Aufstellung des vorhabenbezogenen Bebauungsplans Nr. 17 „Windpark Badresch“ der Gemeinde Groß Miltzow

Hier: Zwischennachricht Luftfahrtbehörde

Vorprüfungsergebnis für vorhabenbezogener Bebauungsplan Nr. 17 "Windpark Badresch" vom 30.04.2025

Hier: Stellungnahme Luftfahrtbehörde

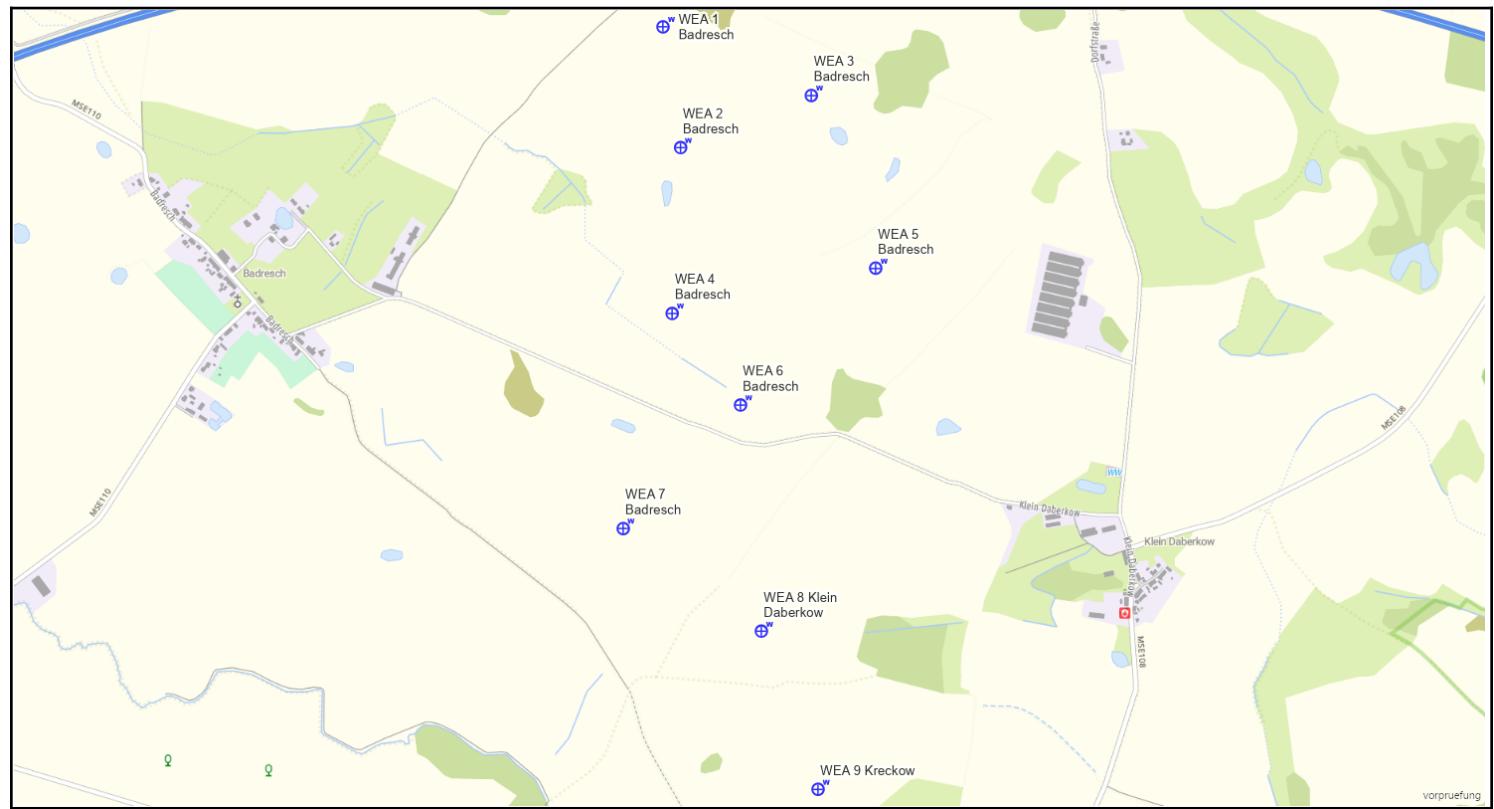
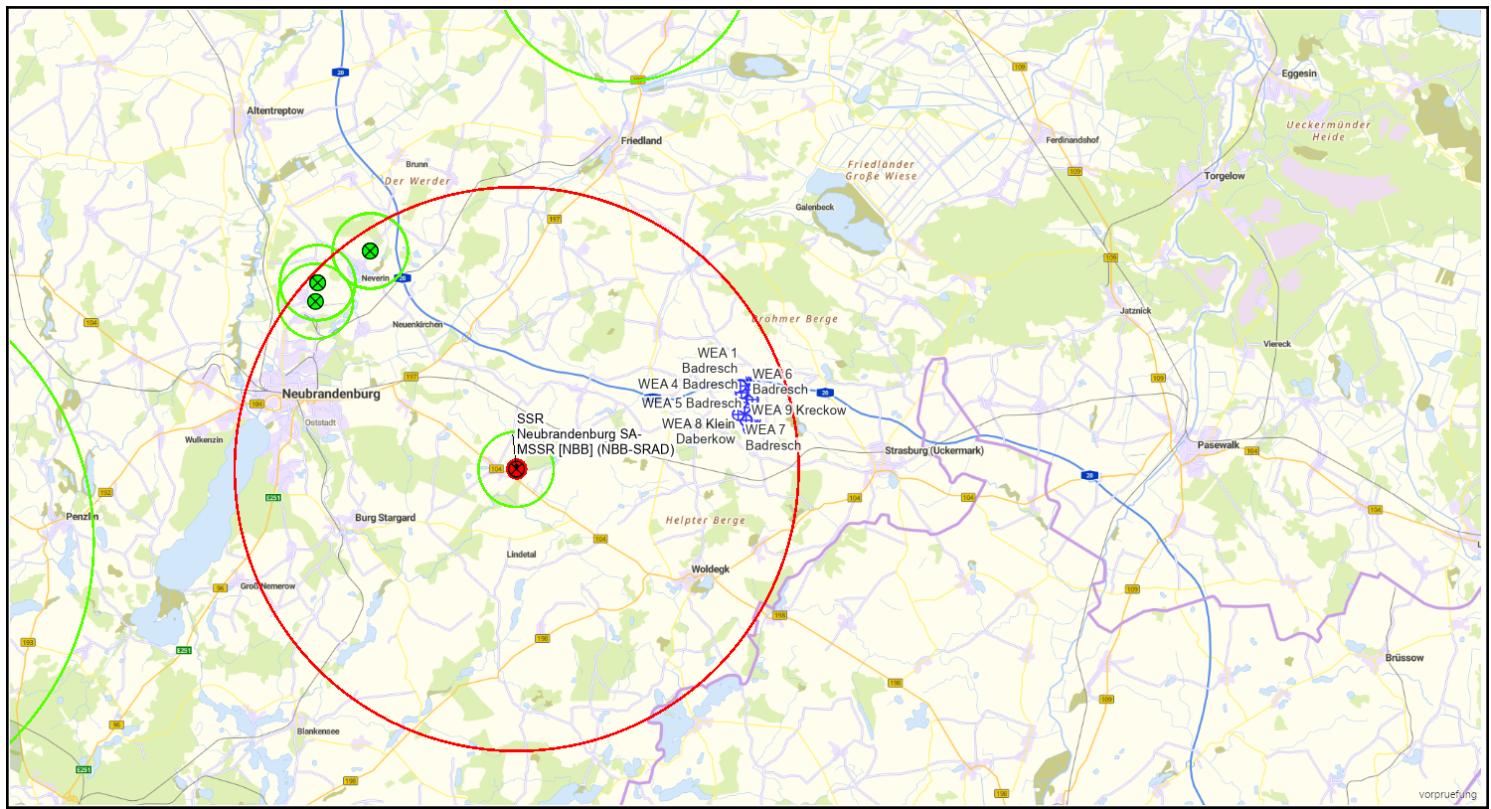
Ergebnis der Belegenheitsprüfung gemäß § 18a Abs. 1a LuftVG:

Anlagenschutzbereich betroffen (Status rot)

CNS-Betreiber	Bezeichnung betroffene FSA	Typ der FSA	Häufigkeit der Betroffenheit	Ifd. Nr. störendes Bauwerk
DFS	Neubrandenburg SA-MSSR [NBB][NBB-SRAD]	SSR	9	1,2,3,4,5,6, 7,8,9
